改善箇所説明図

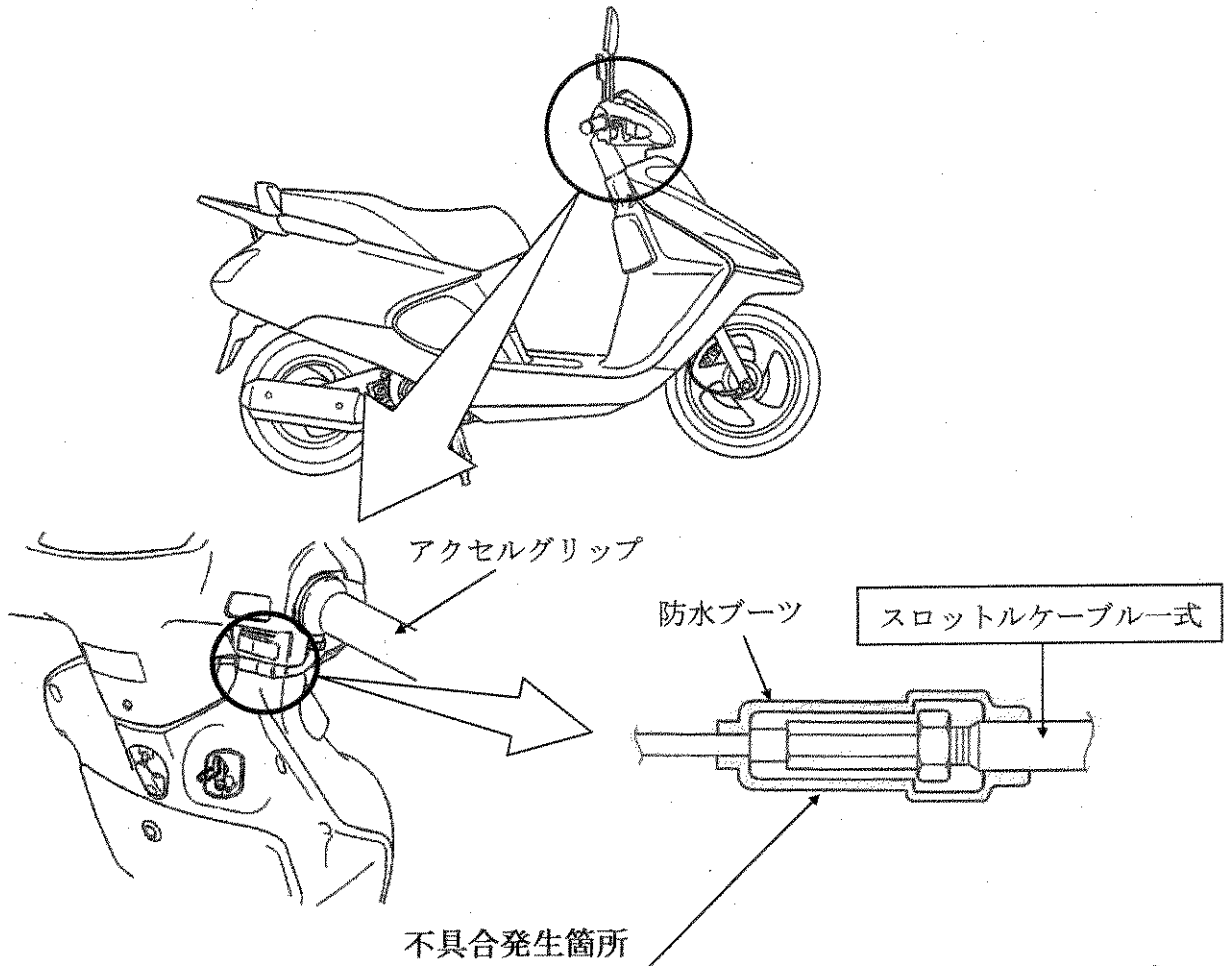
改善対策時の防水ブーツの点検作業指示が不適切なため、適正な点検交換作業がされなかったものがある。そのため、そのまま使用を続けると、ケーブルが錆び、最悪の場合、アクセルグリップが戻らなくなり、エンジンの回転が下がらなくなるおそれがある。

改善前	改善後
スロットルケーブル式	スロットルケーブル式
	ケーブル部に白色マーキングあり

全車両、スロットルケーブルの識別を点検し、該当するものはスロットルケーブル一式を良品と交換する。

識別：良品のスロットルケーブルはケーブル部に白色マーキングがあり、容易に識別できるため、特別な識別の追加は行わない。
